改善箇所説明図

リアショックアジャスターマウントブラケット

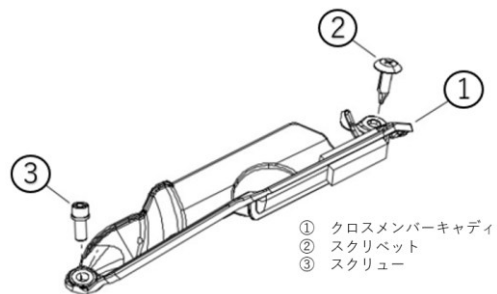
不具合箇所

リアショックアジャスターのマウントブラケットにおいて、強度検討が不十分なため、エンジン高回転時の車両振動により、当該ブラケットが共振し亀裂が発生することがある。そのため、亀裂が進展して破断し、リアショックアジャスターが脱落しリアタイヤと接触することで、リアタイヤのトレッド面が削れ、タイヤ空気圧が低下し、走行中にバランスが取れなくなり転倒するおそれがある。

全車両、リアショックアジャスターにクロスメンバーキャディを追加する。
なお、リアショックアジャスターのブラケットを点検し、損傷があれば新品に交換する。
